IMPIANTO EOLICO TORCELLO

PROGETTO DEFINITIVO IMPIANTO EOLICO 42 MW

**Risposta alle osservazioni e pareri pervenuti
ai sensi dell'art. 24 comma 3 del D.lgs.
152/2006.**

Figura 3.2: Approfondimento inter-visibilità impianto in progetto rispetto ai beni individuati dal PTCP della provincia di Terni

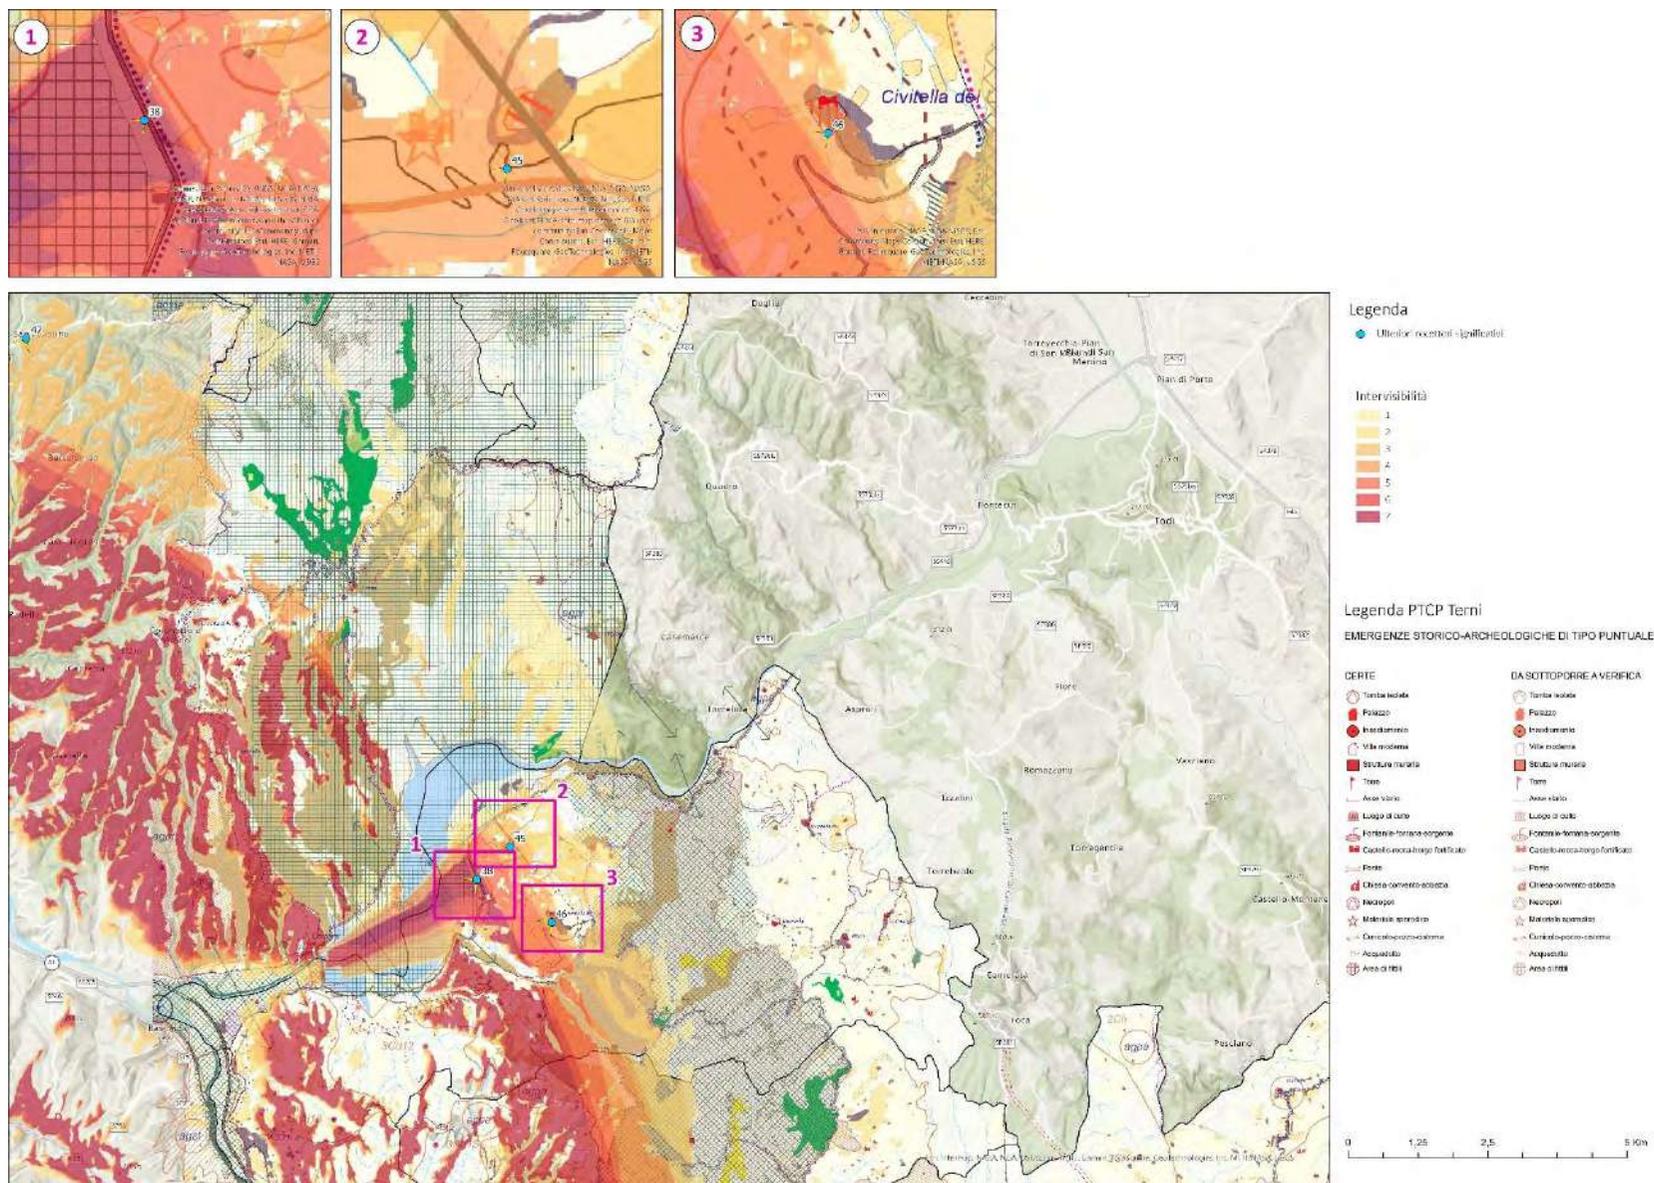
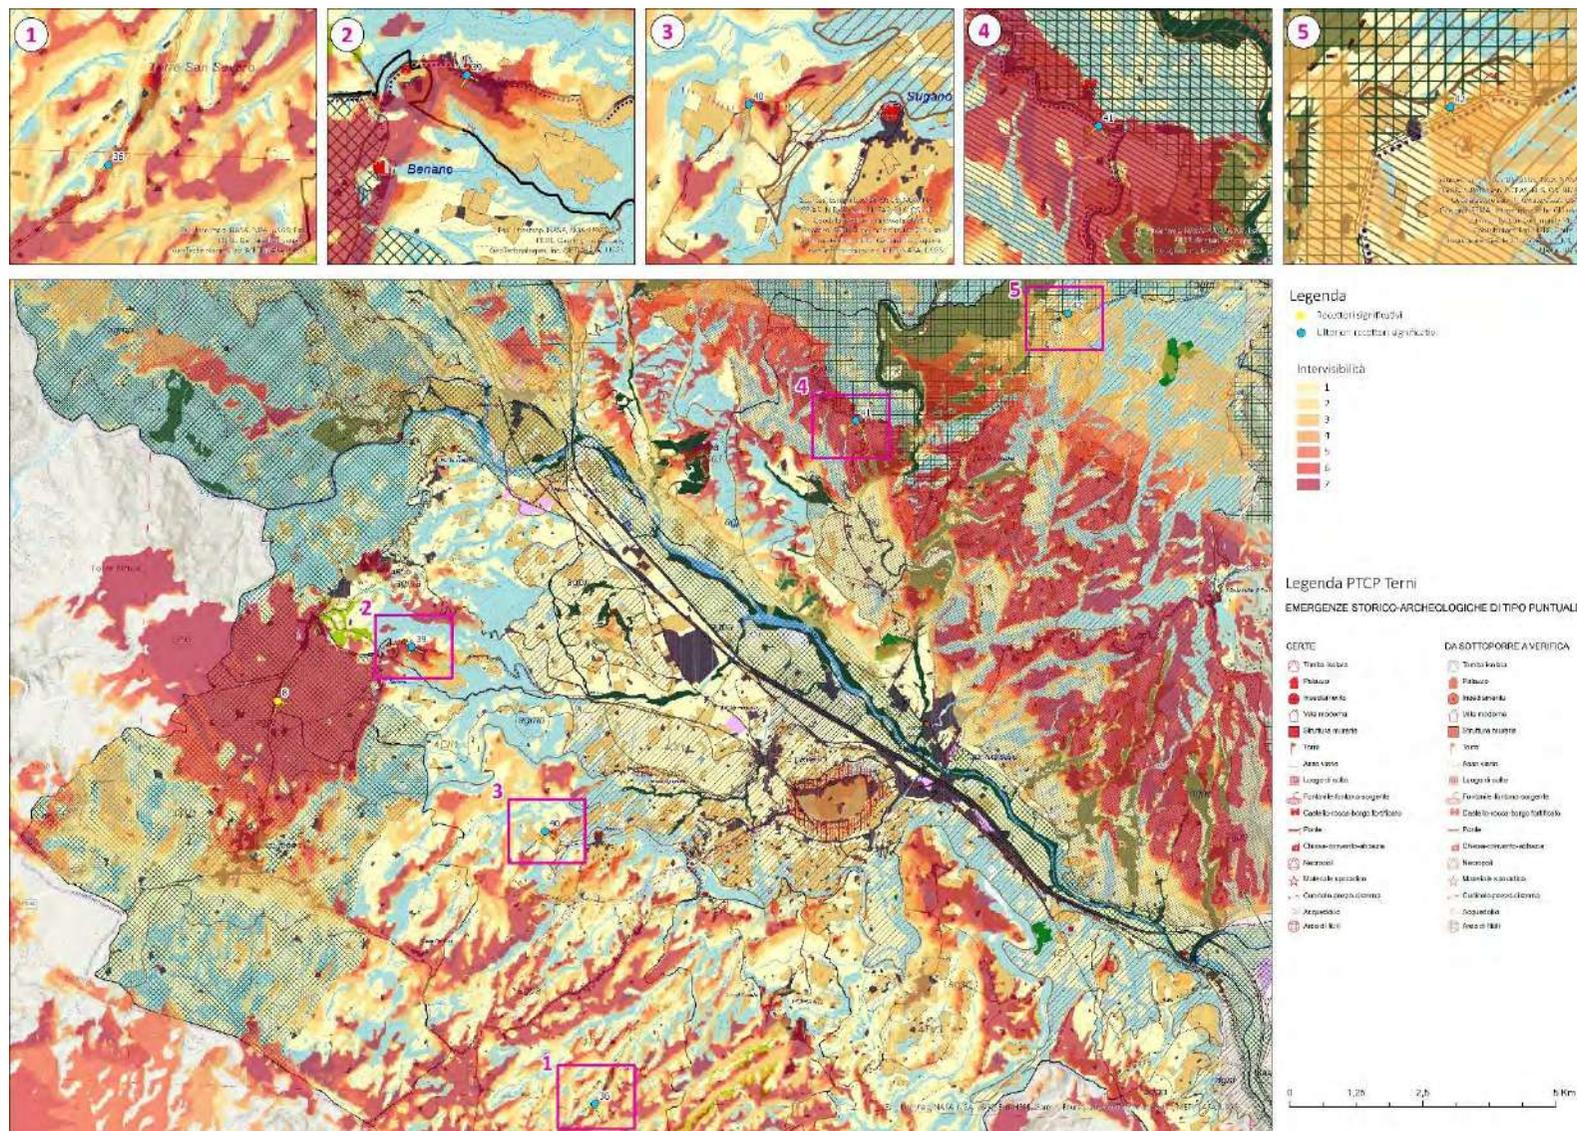
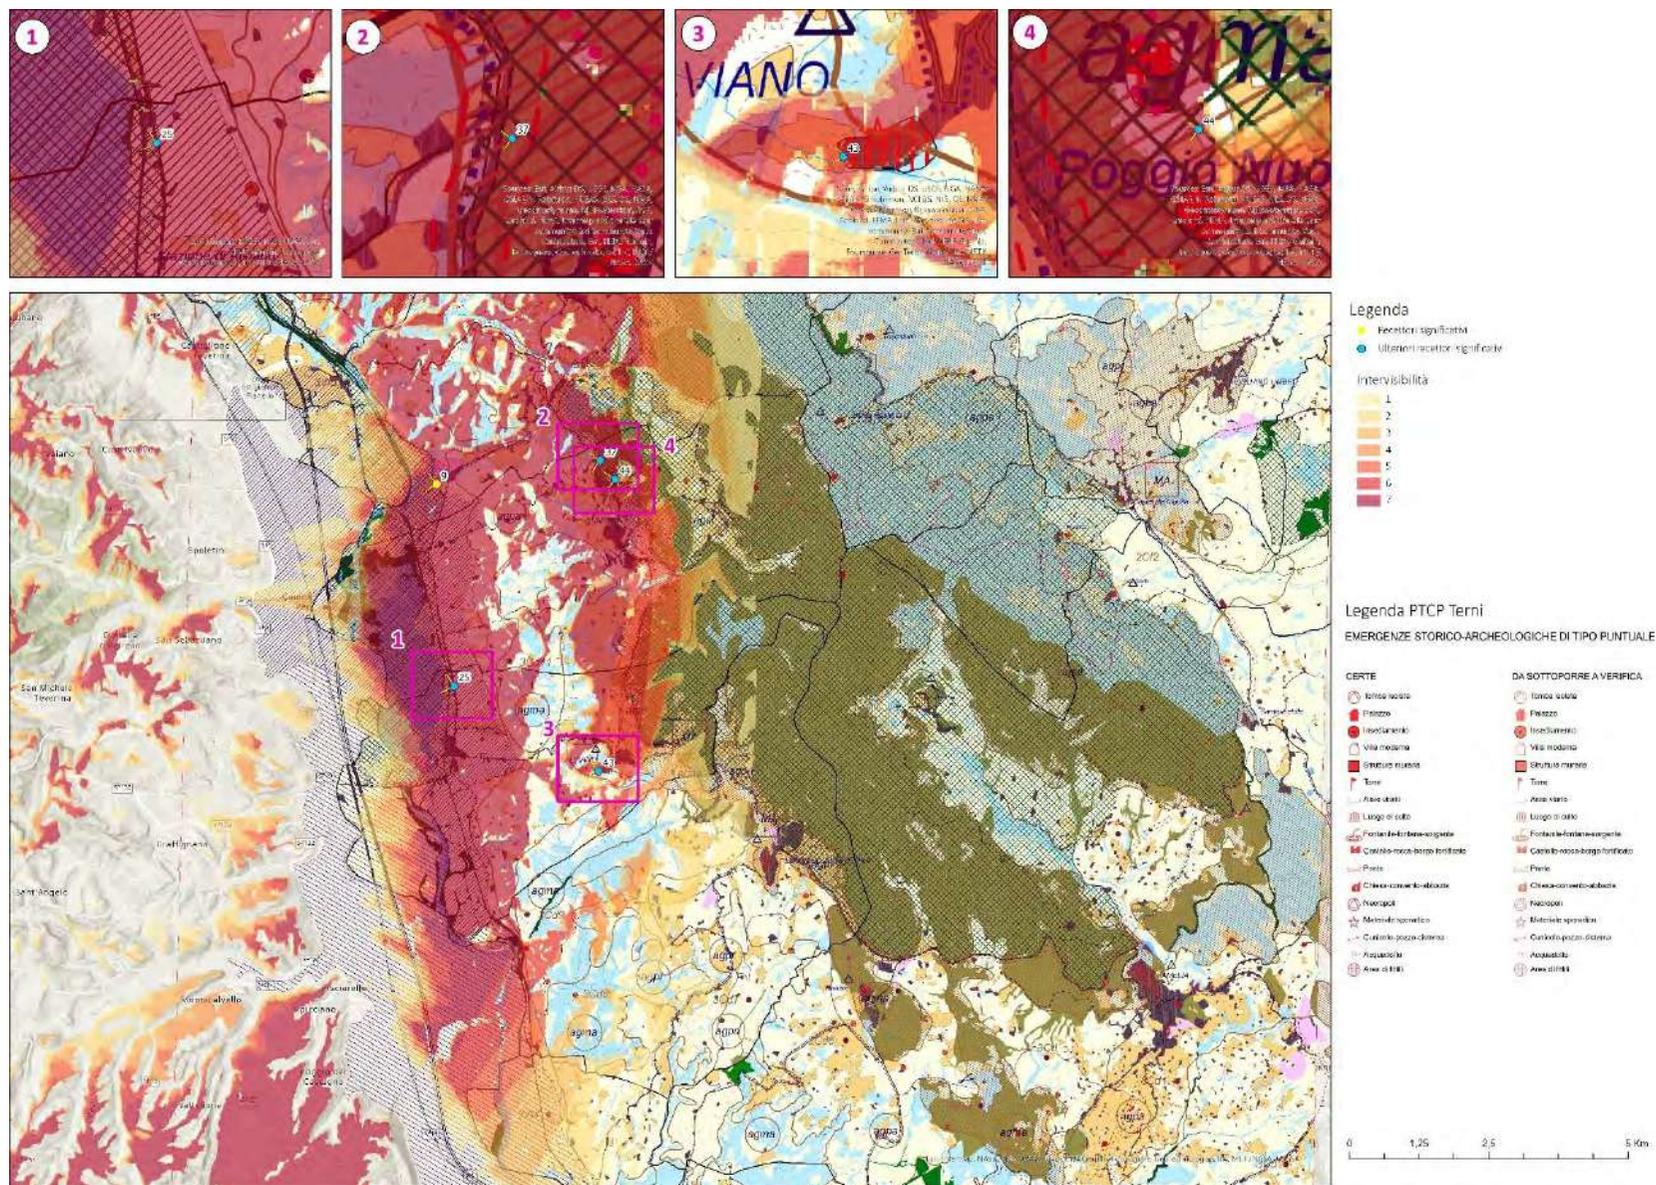
Sul territorio della provincia di Terni, oltre al recettore visivo preso in esame nell'area pianeggiante lungo la Strada Provinciale 11, è opportuno verificare l'intervisibilità dell'opera, e se necessario valutare gli accorgimenti di mitigazione dell'impatto visivo, anche da altri punti di visuale paesaggistica e da strade panoramiche ricadenti nell'Area di Impatto Potenziale considerata dallo Studio di Impatto Ambientale, con particolare riguardo ai punti di osservazione posti in quota più elevata sul versante collinare con visuale aperta sulla valle del Tevere, consultabili nelle Tavola IIA quadranti 137I e 130III del PTCP al seguente link:

Sono state realizzate molteplici nuove tavole e fotoinserti al fine di verificare la visibilità dell'opera in progetto da ulteriori punti di osservazione posti in quota. In particolare, per quanto attiene la visibilità dell'opera dai punti di osservazione posti sul versante collinare della valle del Tevere e da altri punti di visuale paesaggistica e da strade panoramiche, sono state eseguite apposite rappresentazioni dell'intervisibilità dell'opera in progetto dai beni individuati nel PTCP riportate in seguito.

L'analisi dell'intervisibilità è stata affrontata e studiata attraverso l'ausilio del software ArcGIS PRO. In particolare le cartografie realizzate suddividono il territorio in due classi: "visibile", a sua volta suddivisa a seconda del numero delle turbine visibili, e "non visibile" dal luogo prescelto denominato "punto di osservazione". La visibilità delle turbine eoliche, rappresentanti l'ostacolo, e delle aree da esso visibili è reciproca. Come mostrato nell'esempio illustrato nella Figura di seguito riportata, da ogni punto evidenziato in verde è possibile vedere l'osservatore e viceversa.

Per ognuno dei punti individuati, rappresentati nelle figure precedenti, per i quali è emerso un grado di visibilità elevato, sono stati eseguiti appositi foto inserimenti al fine di verificare l'effettiva visibilità dell'opera da tali punti di osservazione.

Dalle immagini risulta che l'impianto è scarsamente visibile da tutti i punti considerati, risulta parzialmente visibile del punto di vista 36 (Figura 3.6) prossimo all'impianto, in quanto la morfologia e gli elementi presenti sul territorio schermano la percezione visiva delle WTG.

Figura 4.1: Distanze di rispetto dei vincoli secondo All. 4 del D.M. 10 settembre 2010.

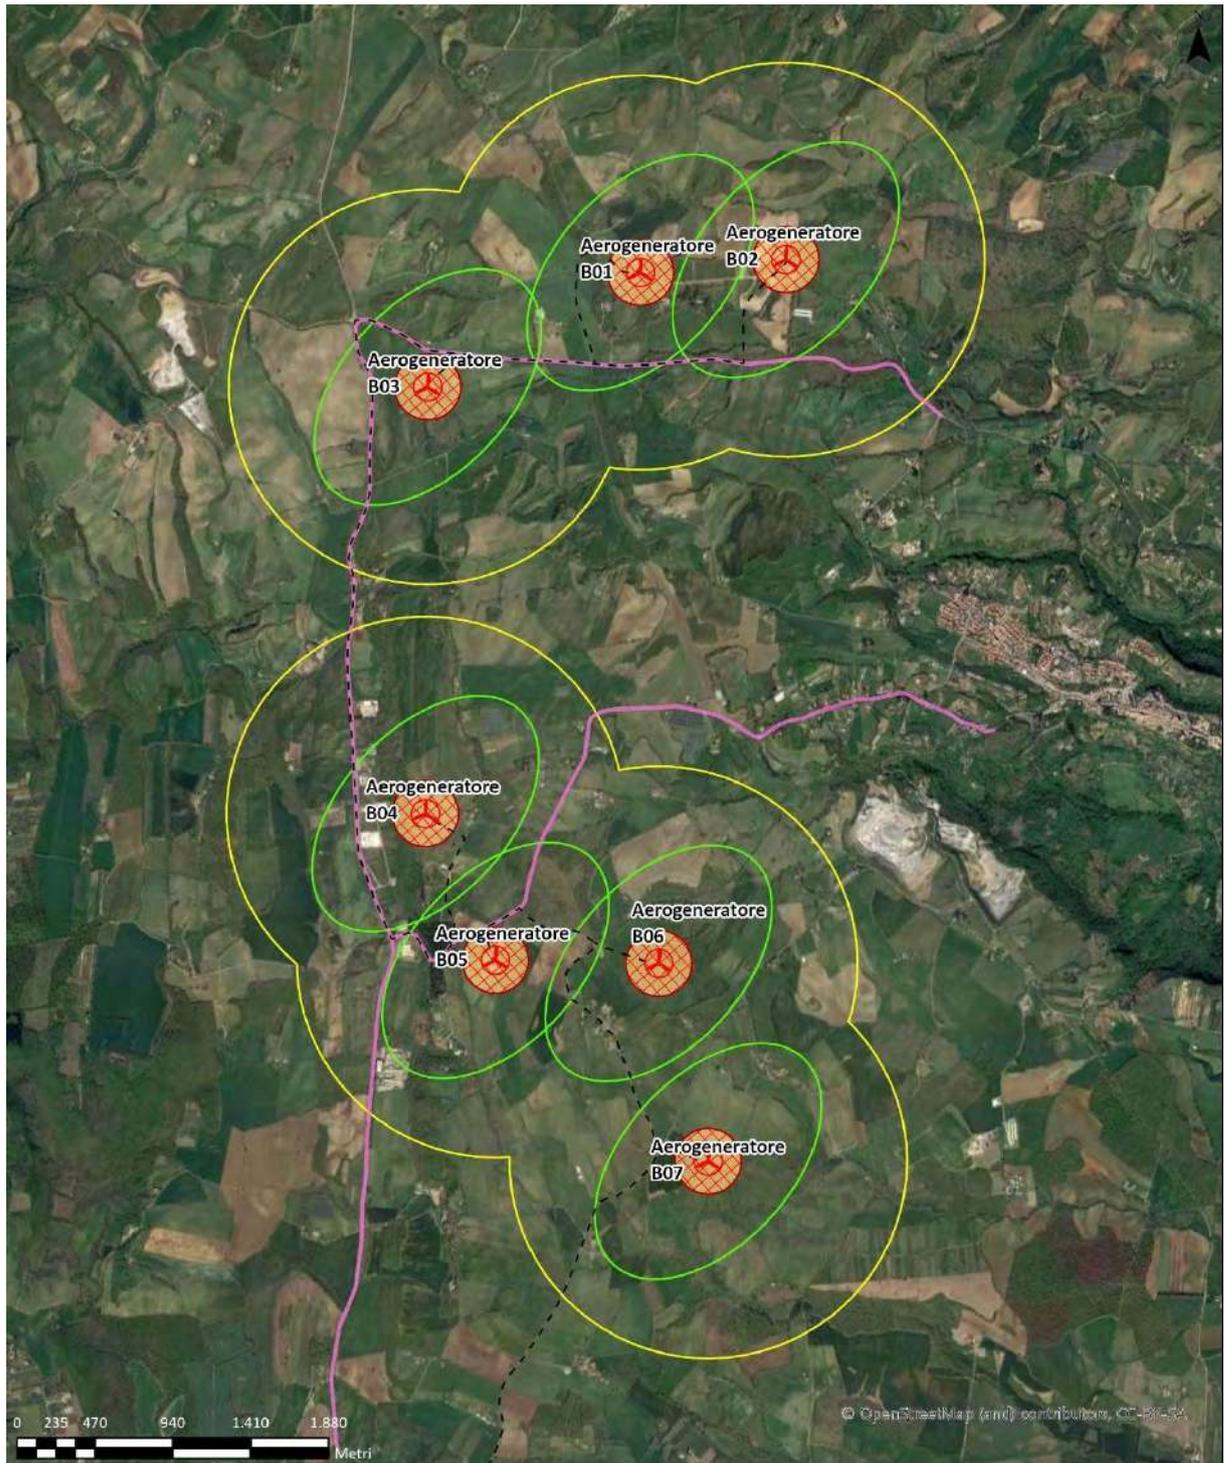
Sempre all'Art. 5 del regolamento sembra non siano state rispettate le previsioni circa il rispetto della distanza dall'impianto da strade provinciali, comunali e vicinali, non sono state individuati gli immobili presenti nel territorio, e i nuclei abitativi sparsi con dovere di rispetto di ml. 450 dalle abitazioni esistenti e in corso di rilascio e dai nuclei sparsi a ml 3.000,00.

Il progetto è stato redatto in conformità a quanto previsto dall'Allegato 04 "Impianti eolici, elementi per il corretto inserimento nel paesaggio e sul territorio" al D.M. 10 settembre 2010.

Nello specifico il progetto ha tenuto conto dei seguenti vincoli e fasce di rispetto, relativamente alle distanze previste tra le pale eoliche, dalle strade e alle unità abitative, secondo il DM 10/09/10 – All. 4:

Si riporta di seguito uno stralcio cartografico in cui vengono riportate le sopracitate distanze di rispetto, definite dal DM 10/09/10.

Figura 7.1: Stralcio Tavola 3 del Piano Regolatore Generale del Comune di Lubriano.

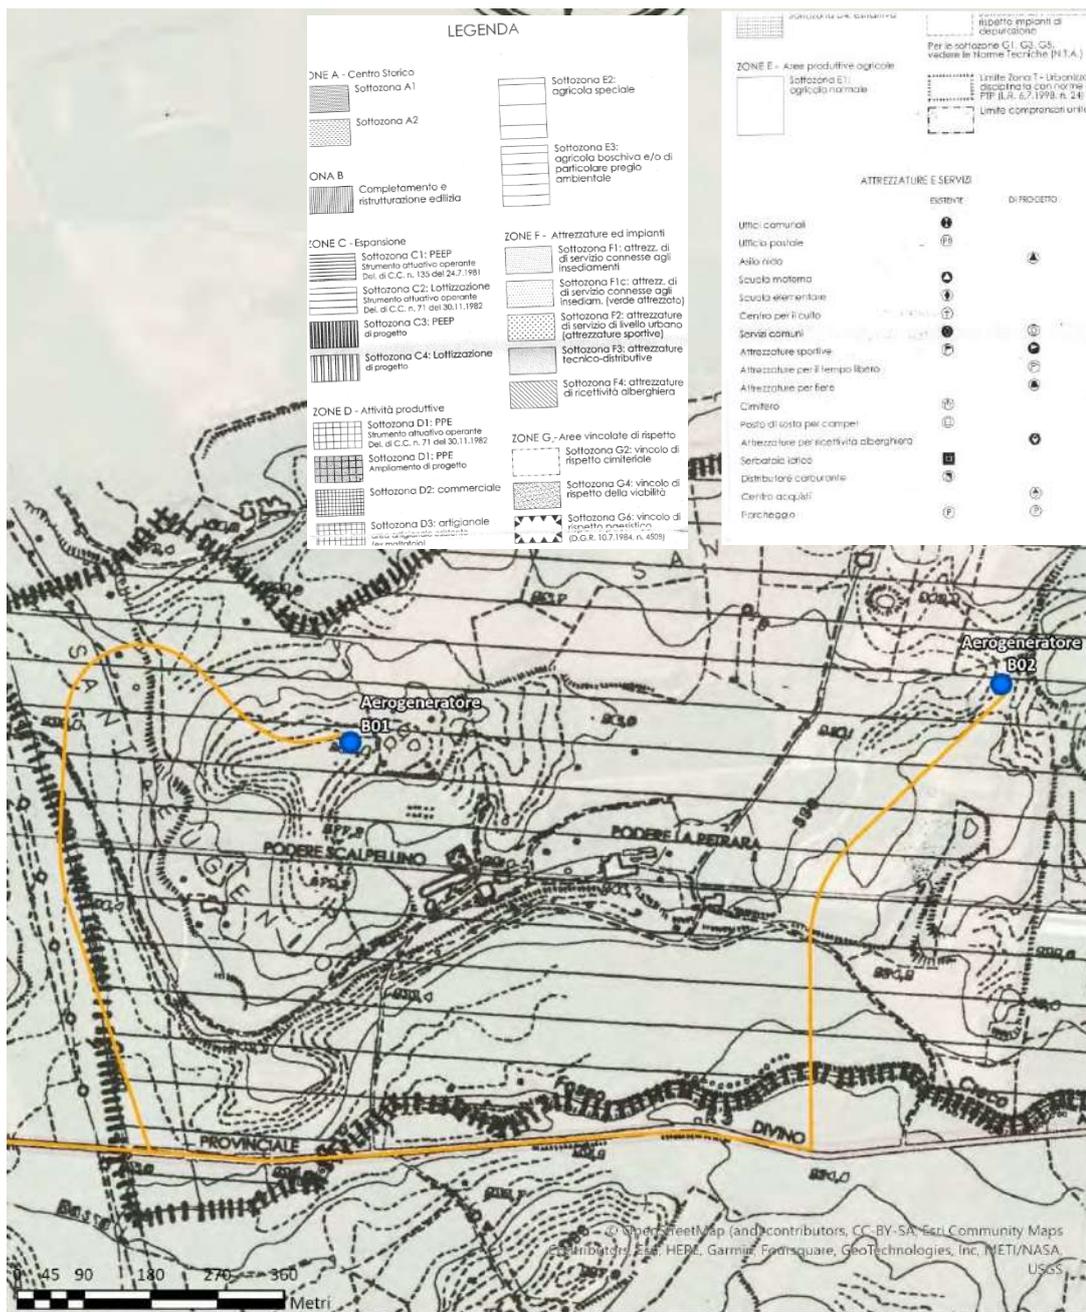
Le opere di cui al presente progetto sono in completo contrasto con la disciplina urbanistica del vigente strumento di tutela del territorio comunale di cui alle NTA sopra riportate.

Dalla Figura 7.1 emerge che le WTG 01 e 02 ricadono all’interno dell’area classificata come “Sottozona E2 – Agricola Speciale”. Si riporta di seguito un estratto delle Norme Tecniche di Attuazione del Piano Regolatore Generale del Comune di Lubriano.
